Pohjois-Pohjanmaan ELY-keskuksen lausunto alimmasta rakentamiskorkeudesta Kalajoen varrelle, Ylivieska

RATKAISU JA SEN PERUSTELUT:	Ylivieskan kaupungin ympäristönsuojeluviranomainen hyväksyy tällä päätöksellään MaitoMehtälä Oy:n ympäristönsuojelulain 115a §:n mukaisen ilmoituksen eläinsuojan toiminnan olennaisesta muuttamisesta Ylivieskan kaupungissa sijaitsevilla kiinteistöillä 977-405-148-1 (Mehtälä). Tässä päätöksessä on annettu määräykset mm. myönteisen ilmoituspäätöksen edellytysten varmistamiseksi ja valvonnan kannalta ja niitä on noudatettava mahdollisesta muutoksenhausta huolimatta (YSA 15a §). Lisäksi ympäristönsuojeluviranomainen antaa ratkaisunsa MaitoMehtälä Oy:n hakemuksesta poiketa asetuksen VnA 138/2019 2 §:n 1 – 3 momenteissa säädetyistä vähimmäisetäisyyksistä häiriintyvään kohteeseen nähden. Ympäristönsuojeluviranomainen hylkää hakemuksen näiltä osin myöhempää ilmenevillä perusteluilla. Toiminnassa on noudatettava muun lainsäädännön ohella valtioneuvoston asetusta ilmoituksenvaraisista eläinsuojista (VnA 138/2019) ja valtioneuvoston asetusta eräiden maa- ja puutarhataloudesta peräisin olevien päästöjen rajoittamisesta (VnA 1250/2014). Ilmoituksessa ja sen liitteis

Kuva 5. Ylivieskan kaupungin maankäyttöpalveluiden tuottama korkoaineisto eläinsuojan suunnitellulta sijoittamisalueelta. (Kartta on pienennös ja asemapiirrokseen on tullut muutoksia tämän jälkeen.)

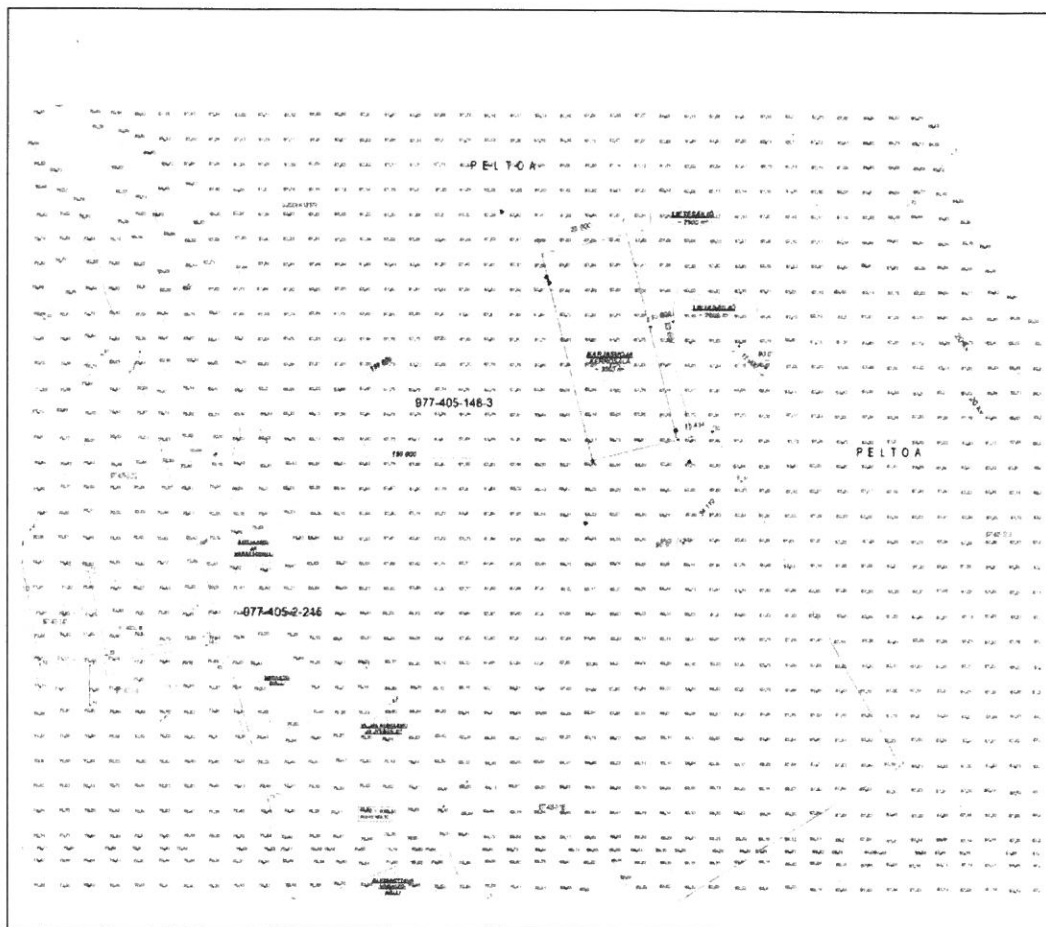
"Suomen ympäristökeskuksen julkaiseman Ympäristöoppaan "Tulviin varautuminen rakentamisessa" (v. 2014) ohjeiden mukaan alimmaksi rakentamiskorkeudeksi olisi määritettävä keskimäärin kerran 100 vuodessa esiintyvä ylin tulvakorkeus (HW 1/100) tai keskimäärin kerran 50 vuodessa esiintyvä ylin tulvakorkeus, johon lisätään 30 cm (HW 1/50 + 0,3 m). Mikäli vesistössä on suuri jääpato- tai suppotulvien esiintymisen riski, tulisi lisäkorkeuden olla vähintään 0,7 – 1 m, ellei kyseisellä alueella ole tehty tarkempaa selvitystä jääpato- ja suppotulvien vedenkorkeuksista.

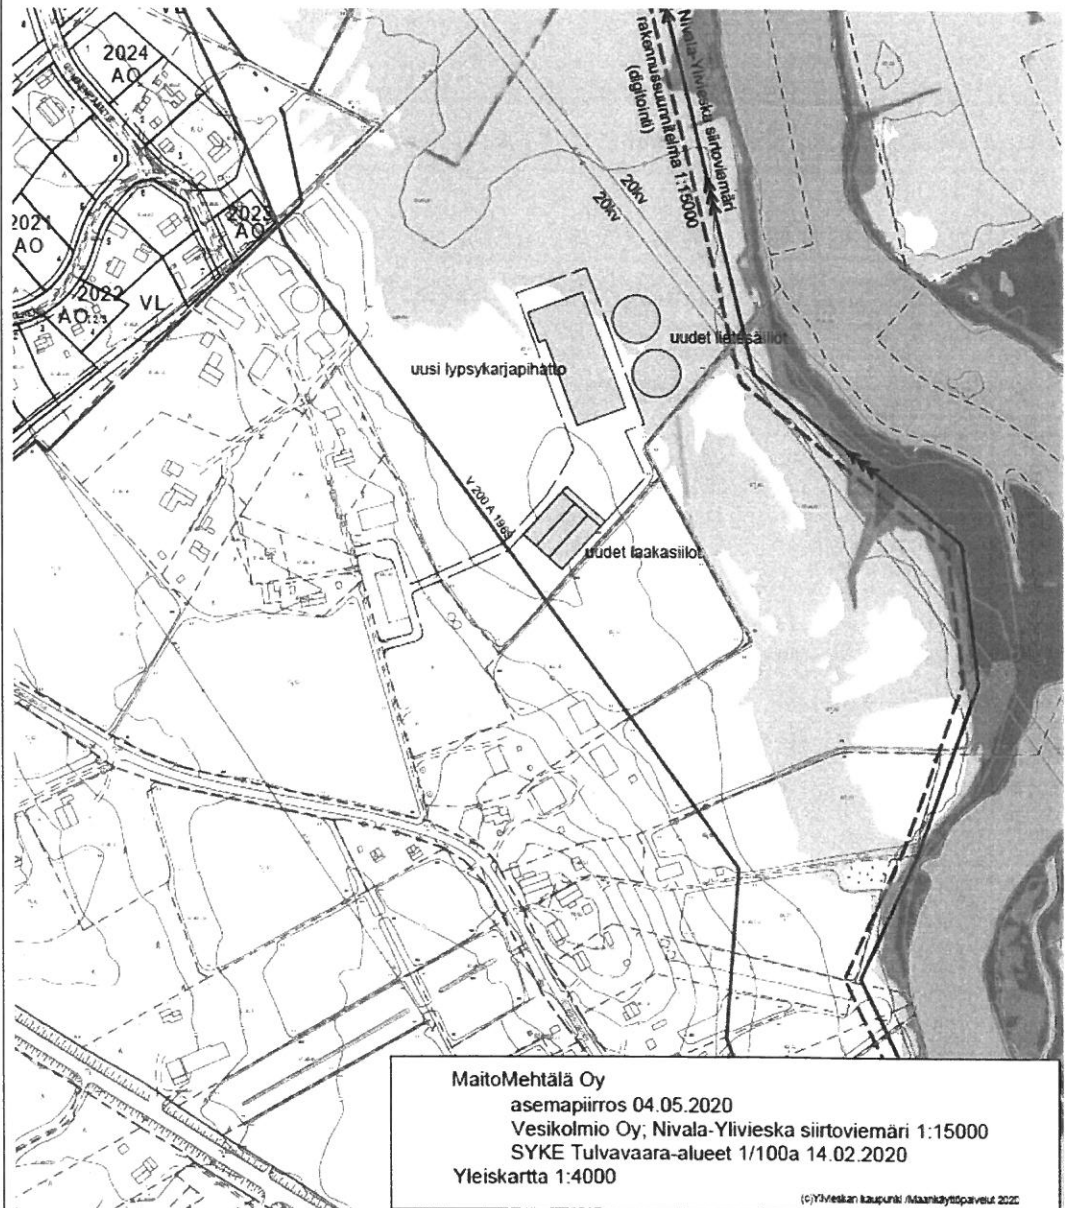
Kyseiseltä paikalta on mitattu 5.5.1984 jääpatotulvaan liittyvä vedenkorkeushavainto N2000 +67,85 m. Vuoden 2000 keväällä on 4.4. havaittu vesistötulvan korkeus ollut N2000 +67,34 m Alueella tehdyn tulvakartoituksen mukaan kerran sadassa vuodessa toistuvan tulvan korkeus suunnitellulla rakennuspaikalla N2000 +67,31 m.

Tulvavahingoille alttiiden rakennenosien tulee olla vähintään korkeuden N2000 +68,34 m yläpuolella.

Suunniteltu rakentaminen ei saa pienentää Kalajoen virtauspoikkipinta-alaa. Mikäli poikkipinta-alaa pienennetään rakennelmat voivat aiheuttaa padotusta ja näin ollen lisätä yläpuolisen alueen tulvariskiä."

Kuva 7. Tulvan leviämistä kuvaava kartta yleisellä vesistötulvalla, 1/20a. Tulvakeskus, Tulvakarttapalvelu.

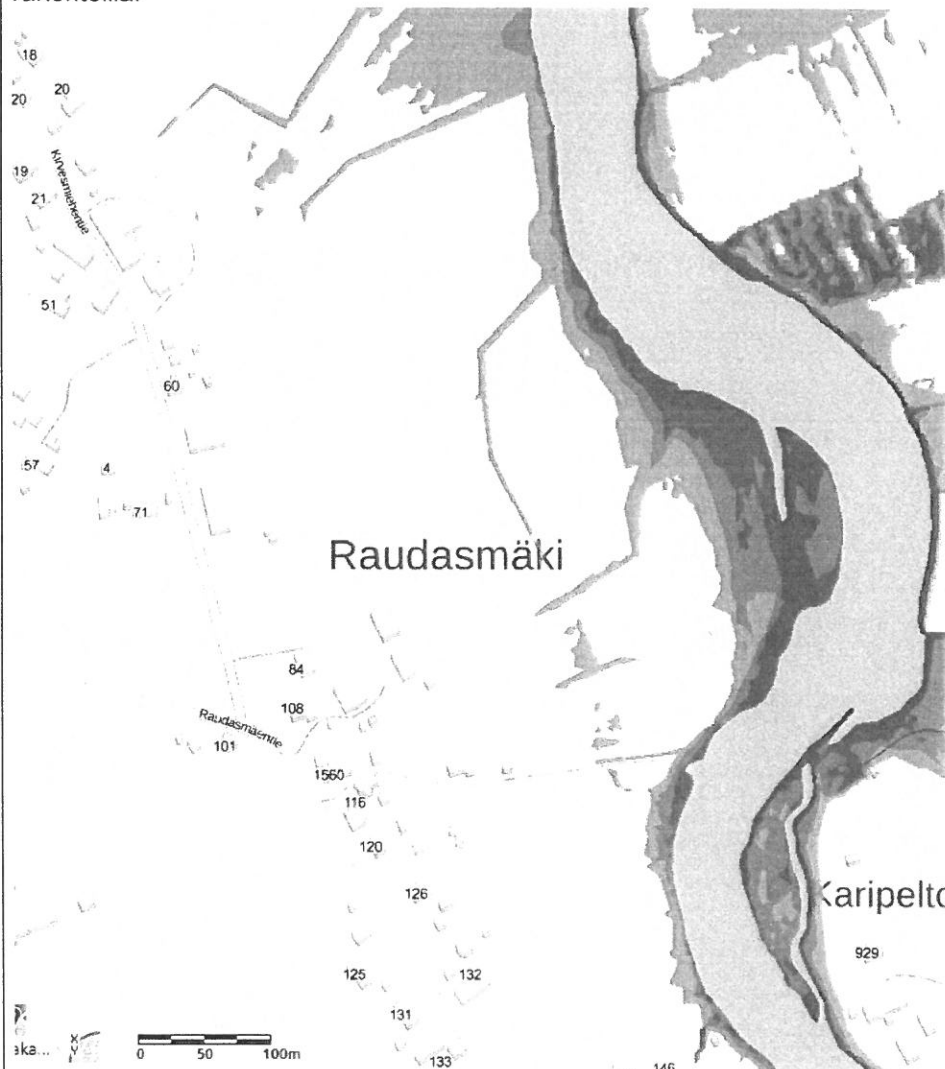
Tulvakeskuksen tulvakarttapalvelun aineiston perusteella eläinsuojan ja lantaloiden sijoituspaikka ei ole em. tulva-alueella. Lantaloiden pienin etäisyys Kalajokeen on 70-80 m. Näin ollen asetus ei muodosta estettä eläinsuojan ja lietalaloiden sijoittamiselle. Eläinsuojan sijoituspaikka täyttää myös asetuksen 138/2019 2 §:n 5 momentissa edellytetyn, vähintään 50 metrin etäisyyden vesistöön.
